Atto del Dirigente: DETERMINAZIONE n. 106 del 11 agosto 2015

Oggetto: Art. 158 bis del D.Lgs. 152/2006 e ss.mm.ii.: "Adeguamento degli scarichi n. 4-5-6-7 in località Trarivi" - Comune di Montescudo (RN): approvazione progetto definitivo

OGGETTO: S.P. n.41 "Rimini-Montescudo"

Nulla Osta per esecuzione di scavo longitudinale di m 675 dal km 12+840 e di m 230 dal km 14+070 per estensione della rete di fognatura nel centro abitato di Trarivi in Comune di Montescudo.

Lotto II su SP41
Scala 1:2000

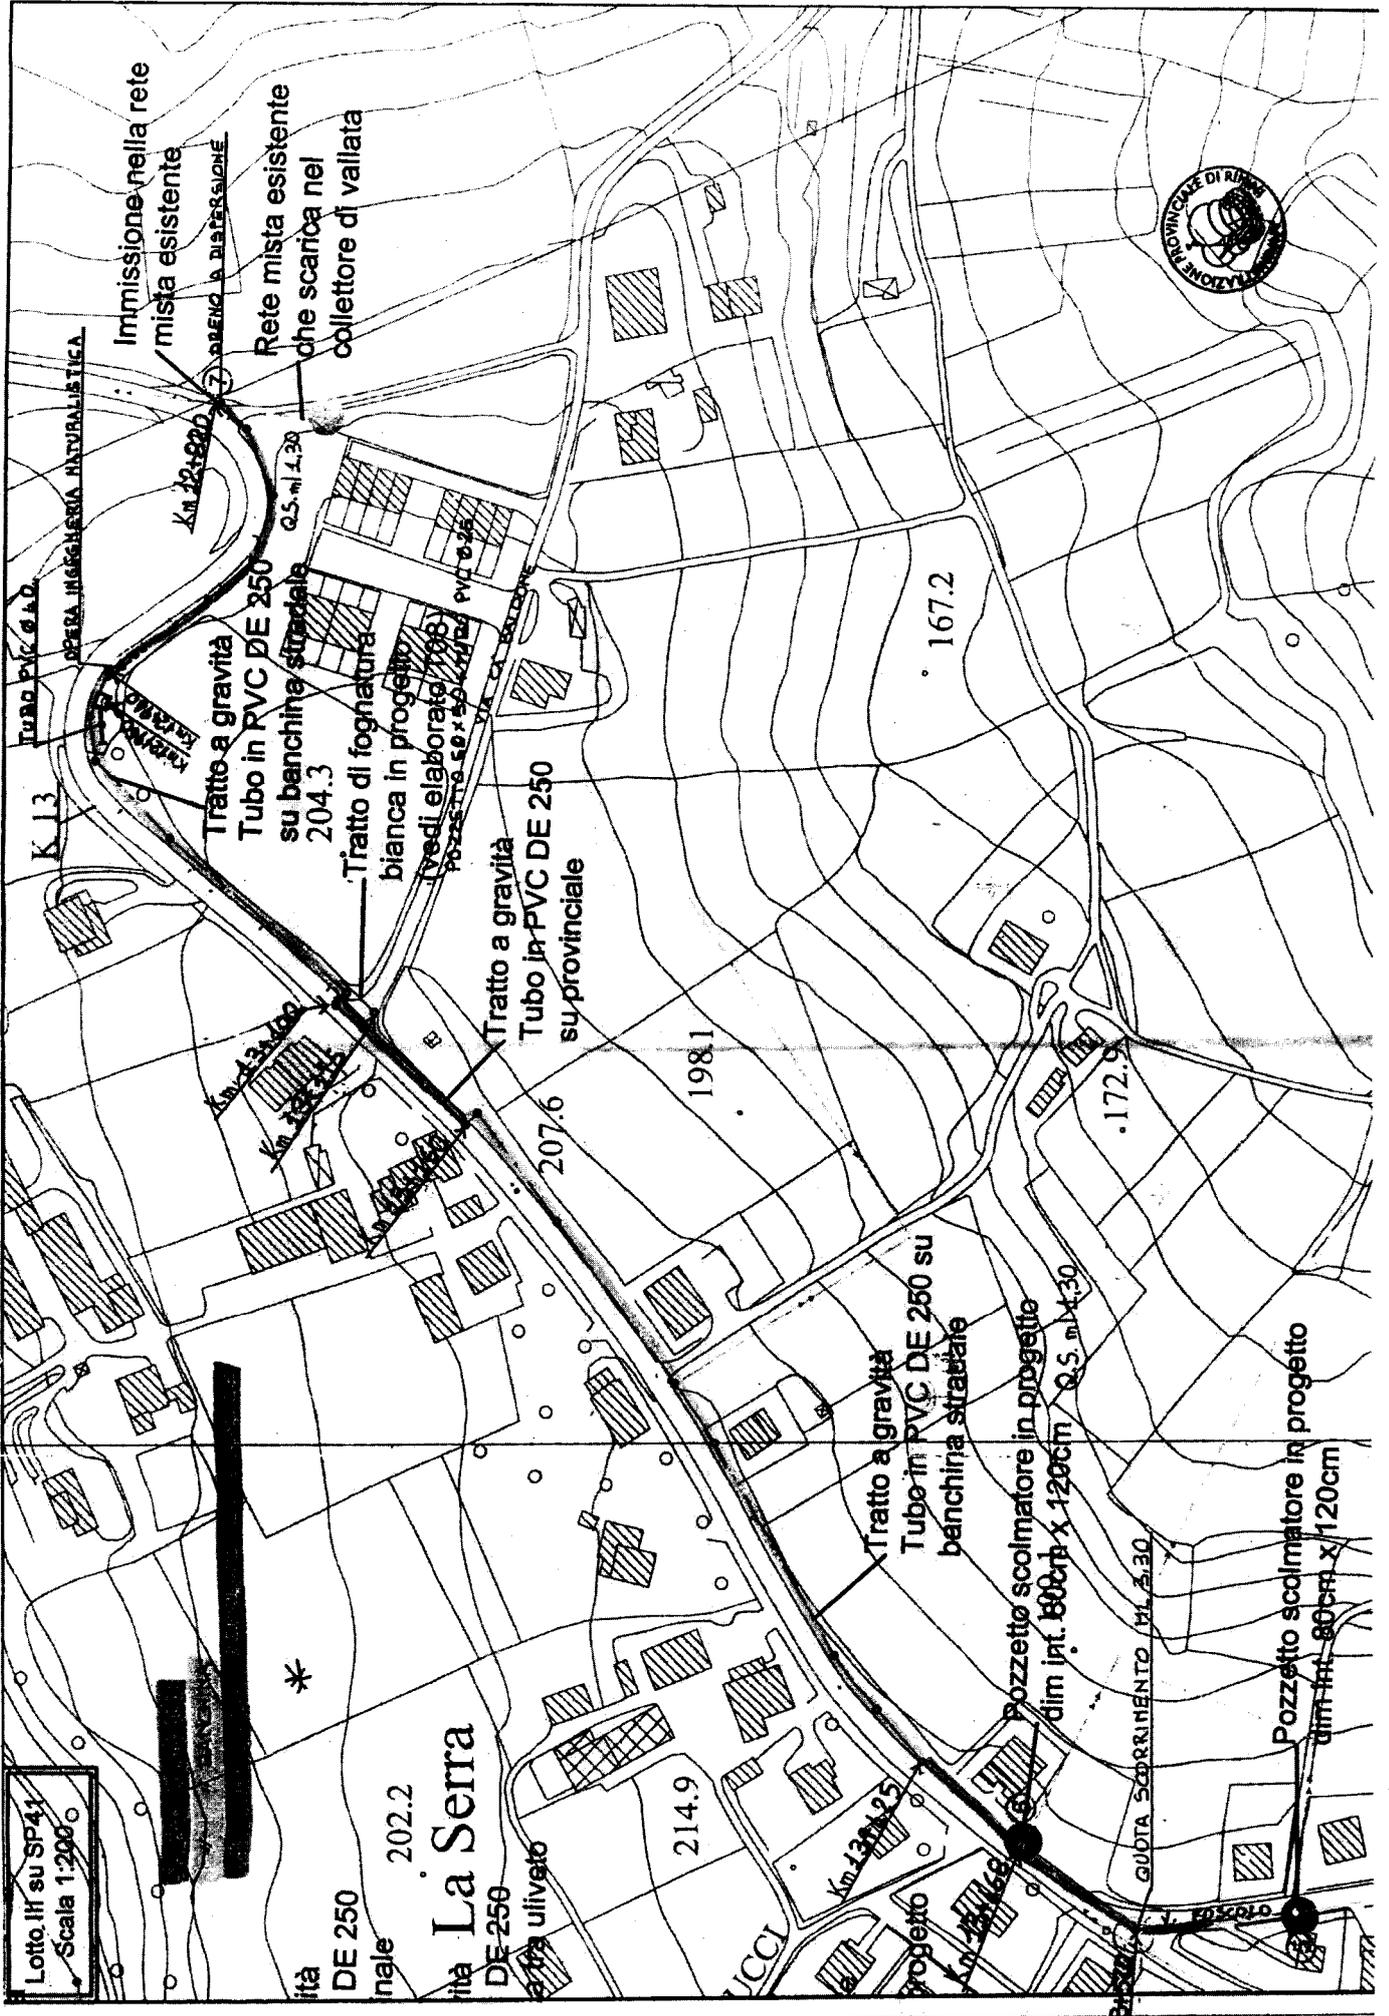
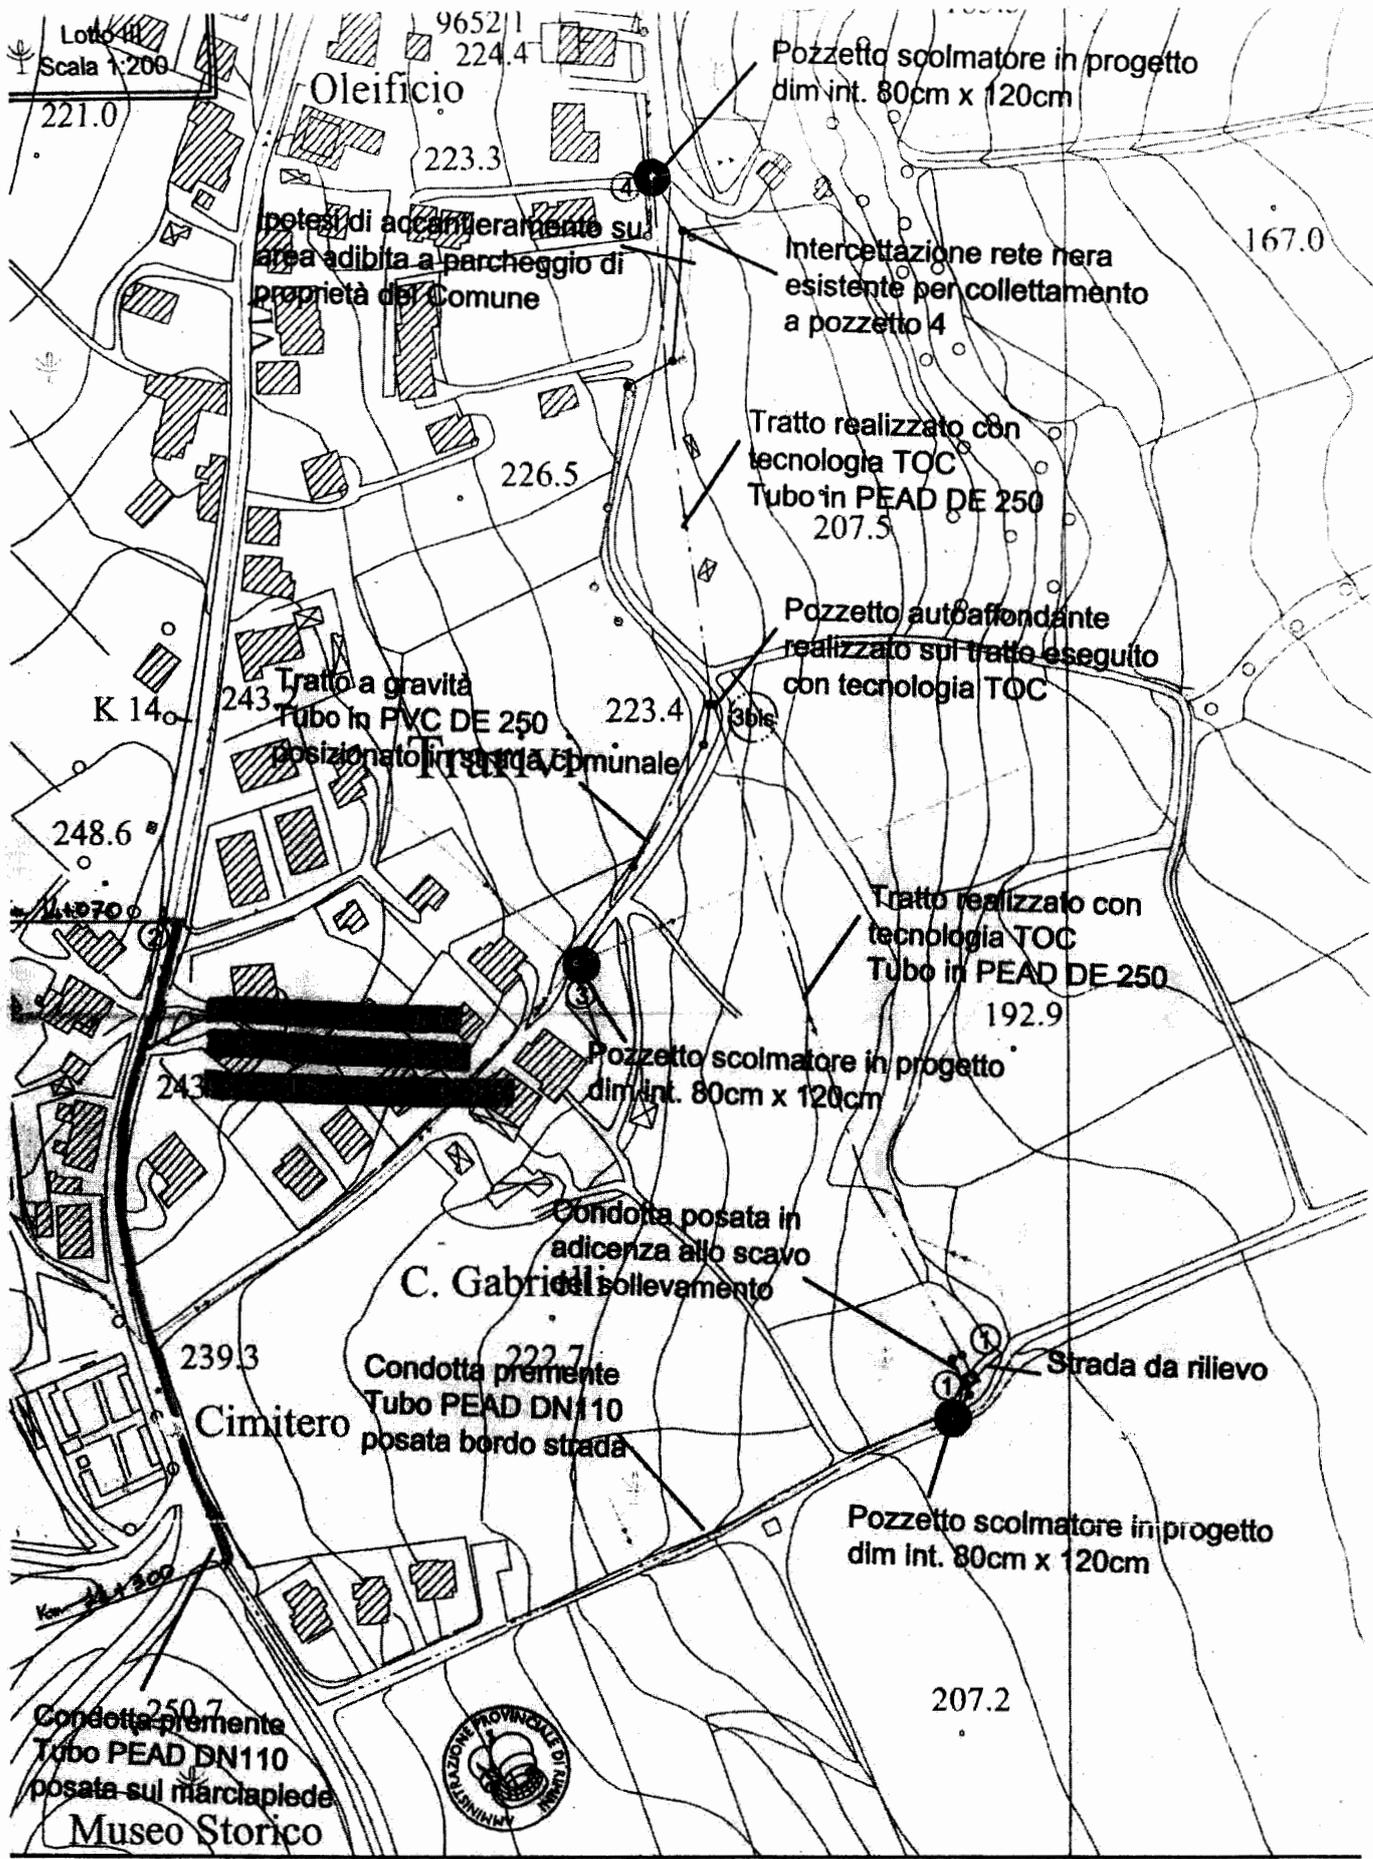
- La condotta fiancheggiante la strada provinciale sarà collocata nella banchina stradale lato sinistro, ad eccezione dal km 13+100 al km 13+160 e dal km 13+425 al km 13+520 che verrà posata in sede stradale.
- Lo scavo in banchina dal km 12+940 sino al km 13+100 e dal km 13+160 sino al km 13+425 dovrà essere riempito e debitamente costipato per strati successivi secondo le seguenti stratigrafie:
 - sabbia: variabile in base alla profondità dello scavo;
 - misto granulare stabilizzato: cm 40;
 - terreno vegetale: cm 20.Dal km 12+820 sino al km 12+940 al posto della sabbia dovrà essere utilizzato ghiaino 3/6 per il medesimo spessore.

- In Via Cà Baldone al km 13+115 dovrà essere realizzato in adiacenza del marciapiede lato monte, un pozzetto 50x50 completo di chiusino in ghisa C250 per la raccolta delle acque piovane e sifone. Tale caditoia dovrà essere collegata al pozzetto esistente a valle di Via Cà Baldone con un tratto di fognatura in PVC Ø 250 debitamente rinfiancata in calcestruzzo. La fognatura verrà posata nel medesimo scavo della fogna nera in progetto.

- Nel pozzetto esistente al km 12+960 di scarico delle acque piovane provenienti dal fosso stradale, dovrà essere posato un tratto di ml 8,00 di fognatura in PVC Ø 400 debitamente rinfiancata in calcestruzzo e completo di muro di testata. Tale fognatura bianca servirà per traslare il fosso stradale all'esterno della carreggiata e poter così permettere il passaggio alla nuova fognatura nera di progetto sul ciglio strada.

- Al km 12+940 dovrà essere creata la banchina ed eliminato il terreno vegetale in eccesso inoltre dovrà essere realizzata un'opera di ingegneria naturalistica di contenimento della scarpata sovrastante. Tale opera dovrà essere allineata alla gabbionata metallica esistente per una lunghezza di ml 10 circa.
